設工認その13で申請した設備機器のうち耐震裕度が厳しいものの保守性について

令和2年10月14日
日本原子力研究開発機構
原子力科学研究所

1. 評価フロー

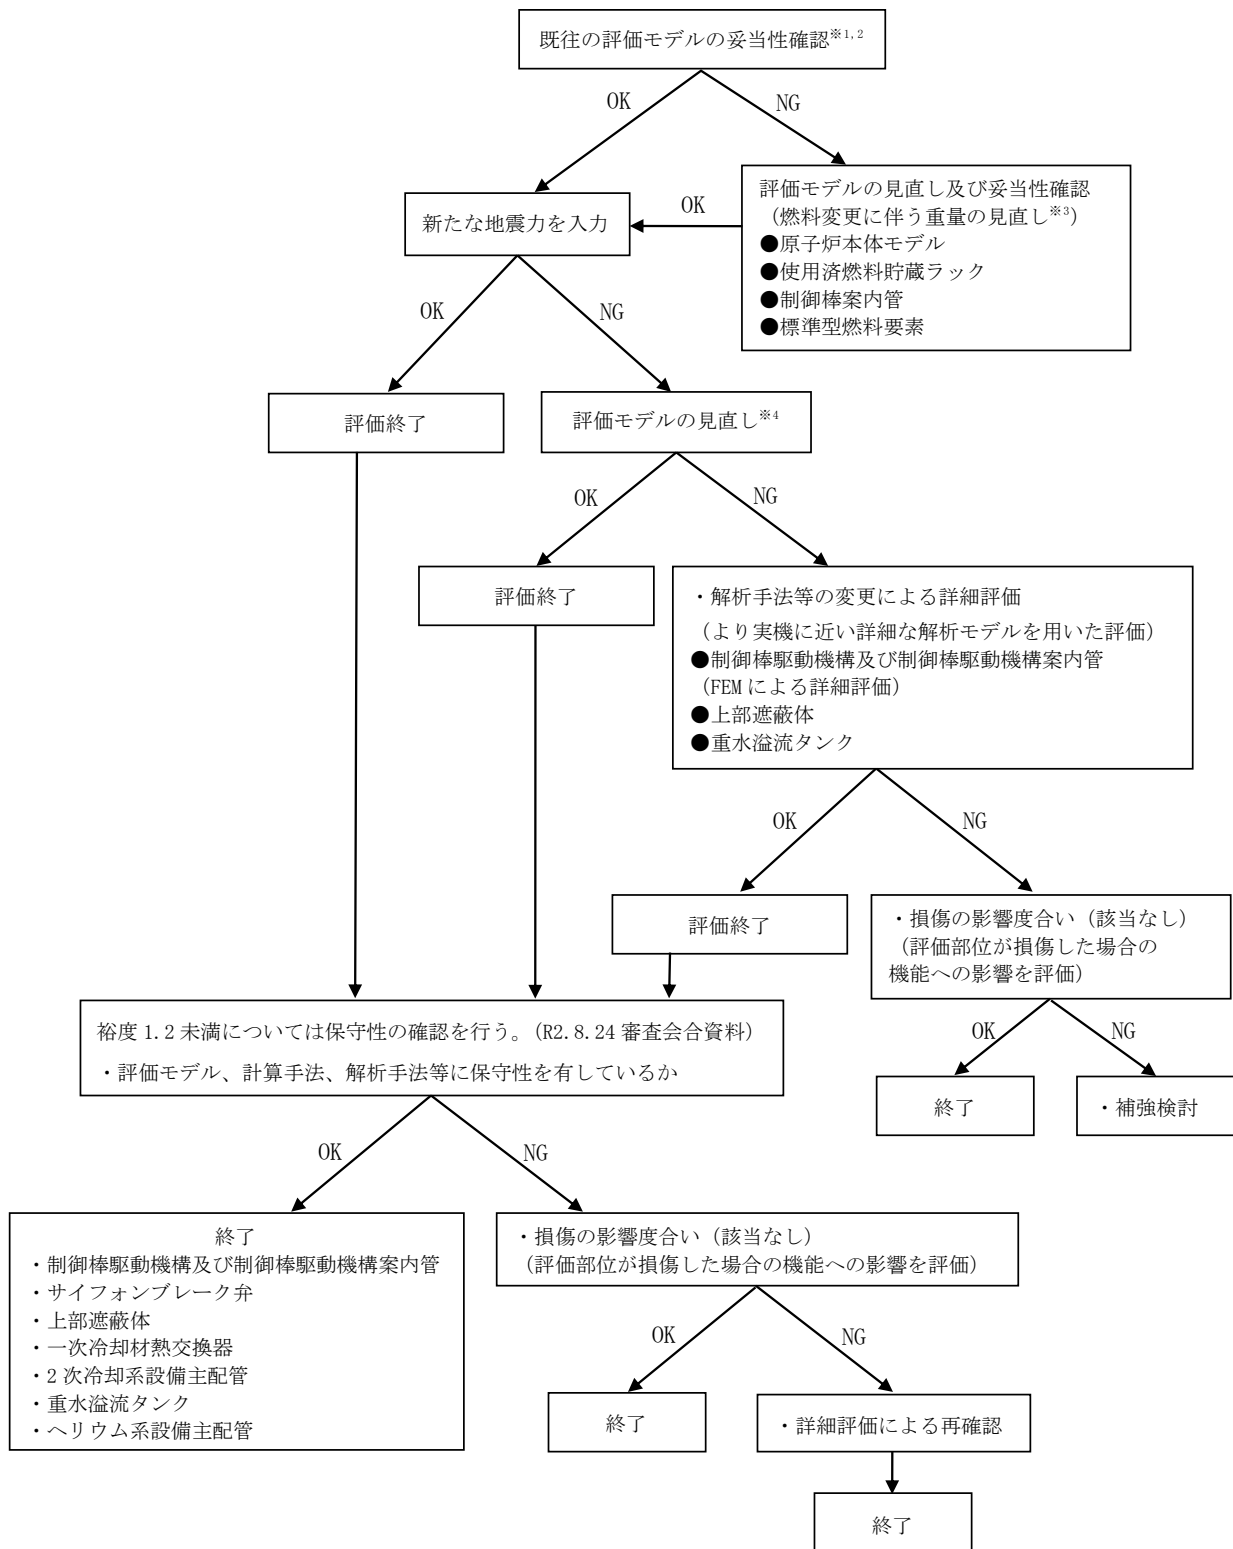
- ・最も耐震裕度が低い設備の耐震裕度を見直しについて、検討内容をフロー図のような形で示すこと。
- ・耐震裕度1.2を下回る設備はどれだけあるか。また、どのような考え方で保守性を評価したのか説明すること。

- ・評価開始時の妥当性確認でNGとなったものについて、詳細を示すこと。
- ・評価でNGとなり、より詳細な評価が必要となった機器について、フロー上で詳細に記載すること。
- ・重水溢流タンクの保守性について、評価に用いたJEACの評価手法自体が十分な保守性を有しているという主張が分かるよう表現を見直すこと。

- ※1 既往の設工認における評価モデルが現状の評価モデルに適用できるか、最新の知見を取り入れることは可能か等の確認を行う。
※3の理由により既往の設工認における評価モデルが適用できない機器はNGとした。
- ※2 基準地震動が確定する以前に東日本大震災時に観測された地震波や暫定の基準地震動を用いてモデルの確認及び予備解析を行っている。なお、NGとした機器はない。
- ※3 評価モデルの見直しを行った設備は、暫定の基準地震動を用いた評価(予備解析)によってNGとなったものではなく、アルミナド燃料からシリサイド燃料への変更(平成10年度)により、重量が増加したためモデルの見直しを実施したものである。
- ※4 過度に保守的な評価となっていないか評価モデルの見直しを行う。
